INFORME DE ORIENTACIÓN DE OFICIO
N° 018-2025-OCI/0316-SOO

**VERIFICACIÓN DEL SISTEMA DE SEGURIDAD DEL
ESTABLECIMIENTO PENITENCIARIO DE CHALLAPALCA, PARA
PREVENIR EL INGRESO E INSTALACIÓN DE COMPONENTES
Y/O APARATOS ELECTRÓNICOS DE COMUNICACIÓN NO
AUTORIZADOS EN EL ESTABLECIMIENTO PENITENCIARIO DE
“CHALLAPALCA”**

LIMA, 27 DE JUNIO DE 2025

Tomas fotográficas n.ºs 01 y 02

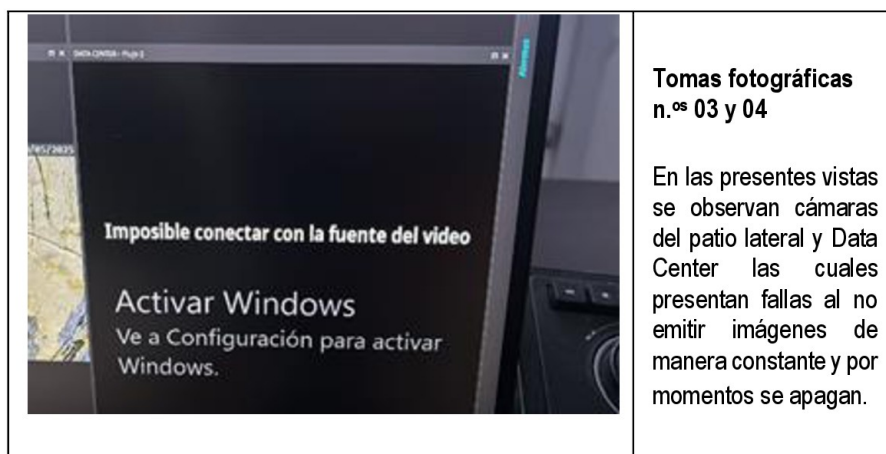
En las presentes vistas se observa el Centro de Control y Monitoreo del E. P. Challapalca y la cámara del Torreón 2 que no emite imágenes de manera constante.

Tomas fotográficas n.ºs 03 y 04

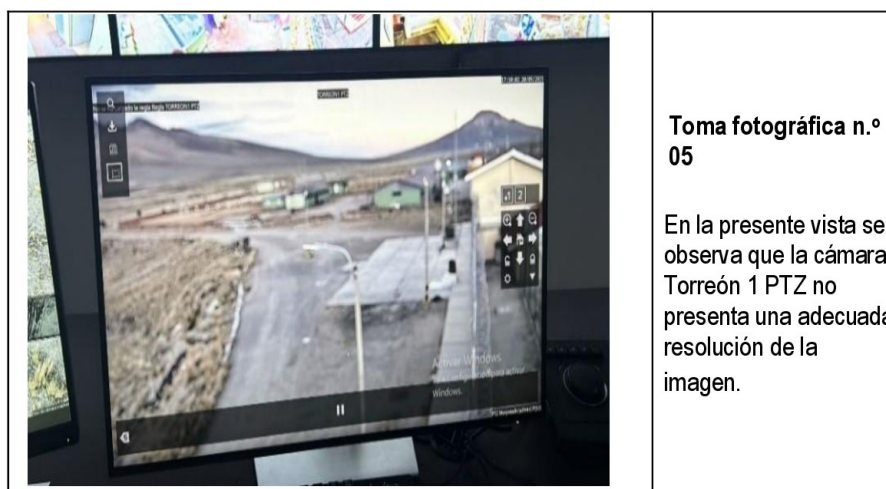
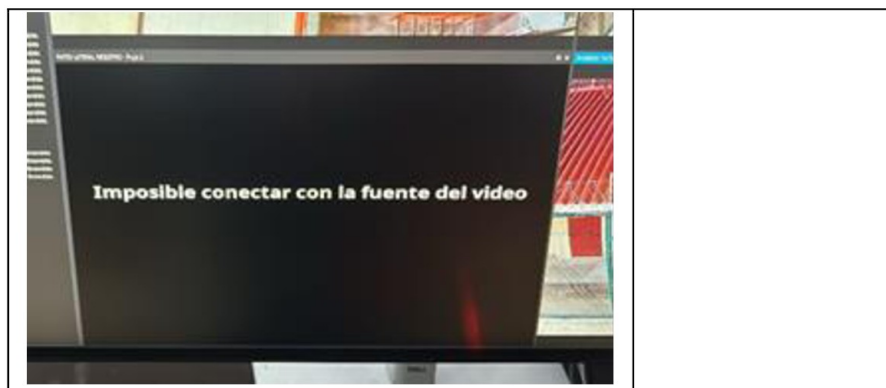
En las presentes vistas se observan cámaras del patio lateral y Data Center las cuales presentan fallas al no emitir imágenes de manera constante y por momentos se apagan.

Toma fotográfica n.º 06

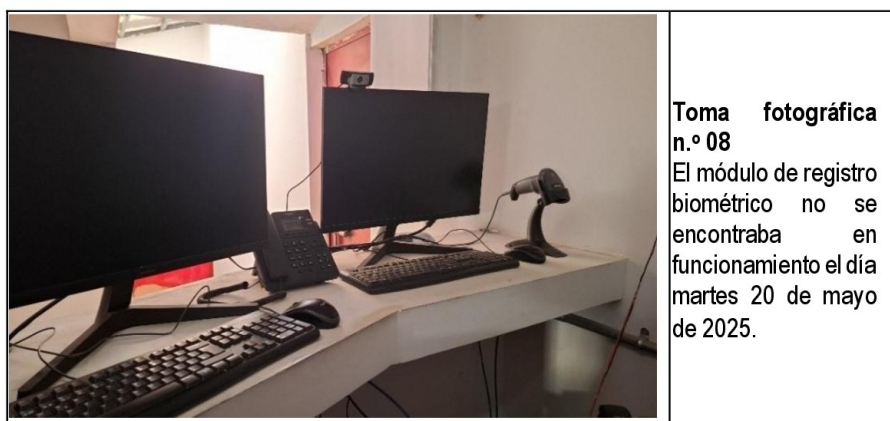
En la presente vista se observa que el sensor se activa sin movimiento alguno en la zona de Torreón 5 y 6, no se advierte algo inusual. El sensor y la alarma se mantuvieron activas durante la visita de la comisión.

Tomas fotográficas n.ºs 01 y 02

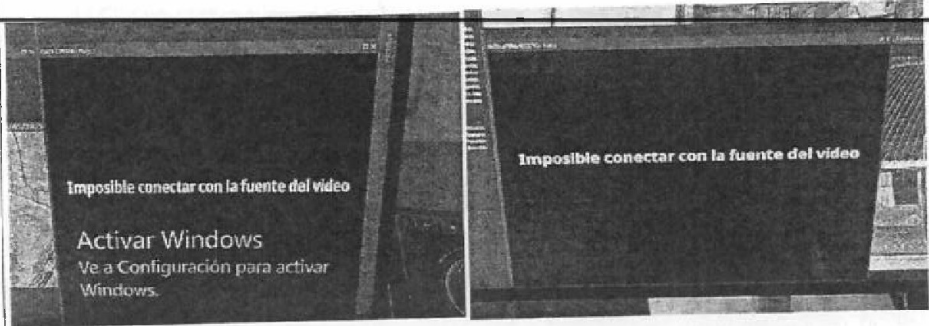
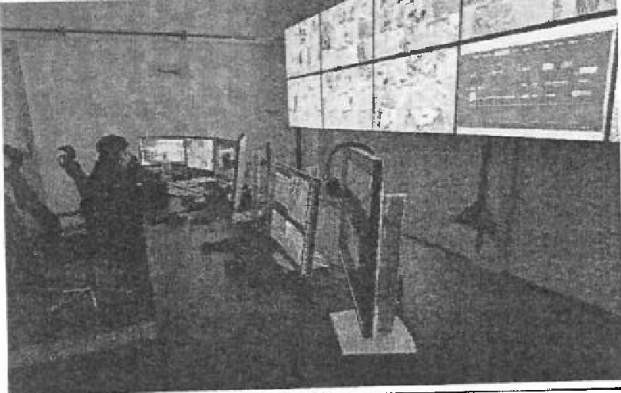
En las presentes vistas se observa el Centro de Control y Monitoreo del E. P. Challapalca y la cámara del Torreón 2 que no emite imágenes de manera constante.

Tomas fotográficas n.ºs
12 y 13

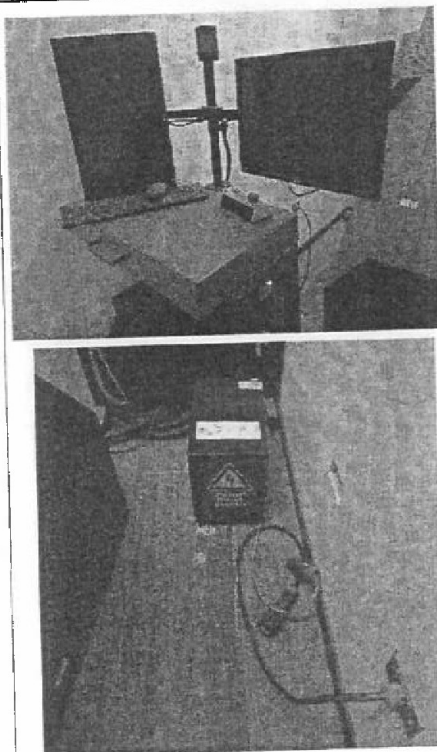
En las presentes vistas se observa el equipo de Rayos X para paquetes grandes, el cual está ubicado en la zona de "piques" y no se encuentra en funcionamiento.

Tomas fotográficas n.ºs
14, 15 y 16

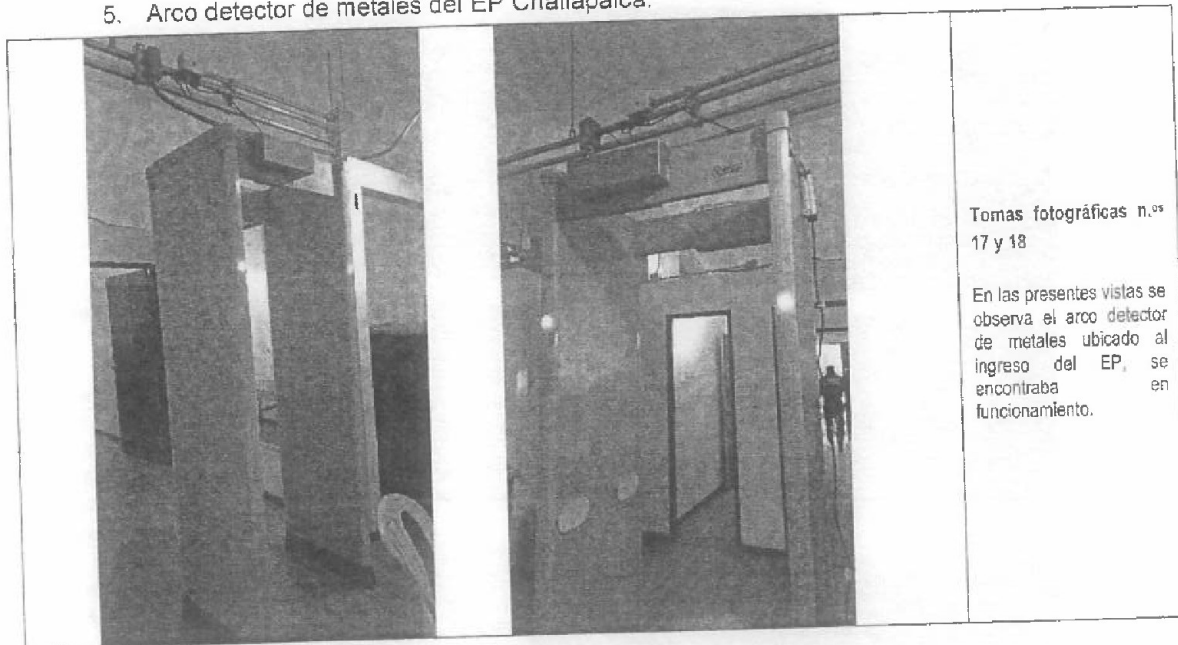
En las presentes vistas se observa el equipo de Body Scan el cual no se encuentra en funcionamiento.

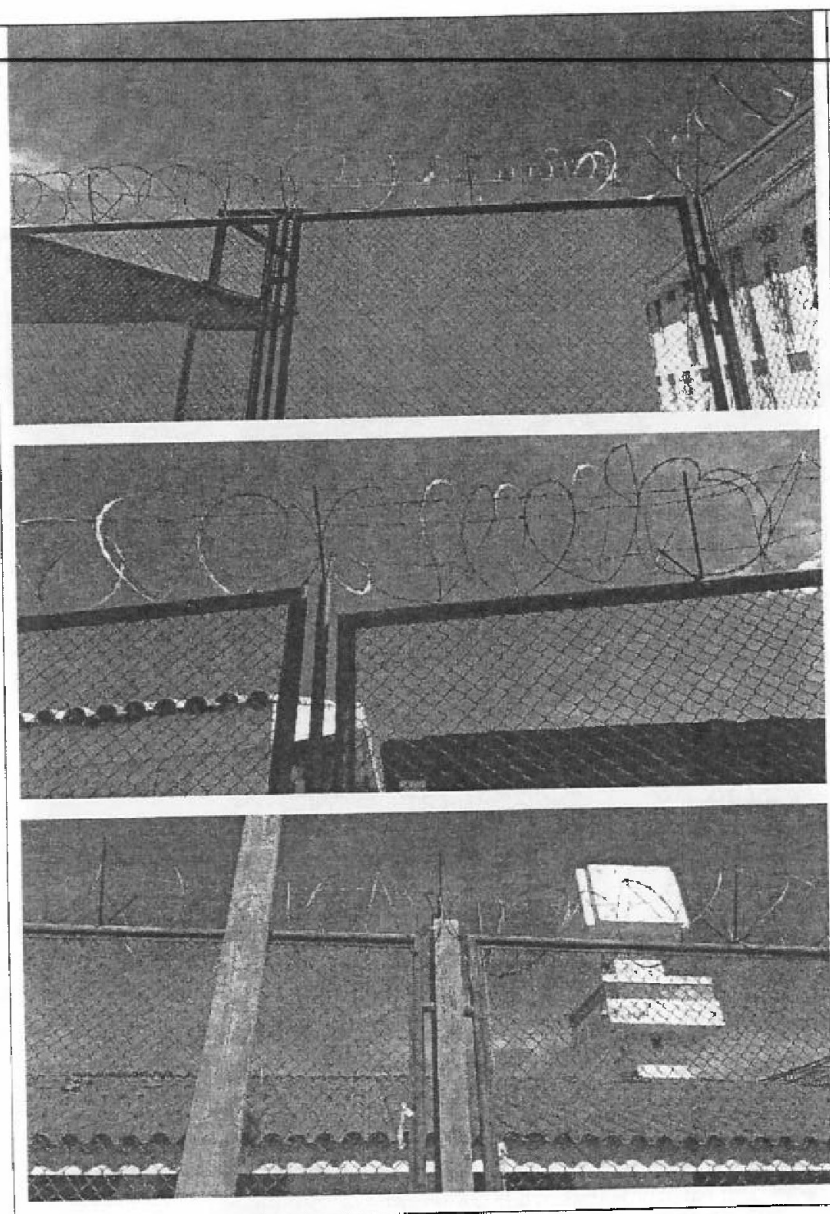
Tomas fotográficas n.ºs 30, 31, 32 y 33
En las presentes vistas se verifican el estado de las concertinas en diferentes áreas del EP Challapalca, las cuales no están fijadas y colocadas de manera adecuada.
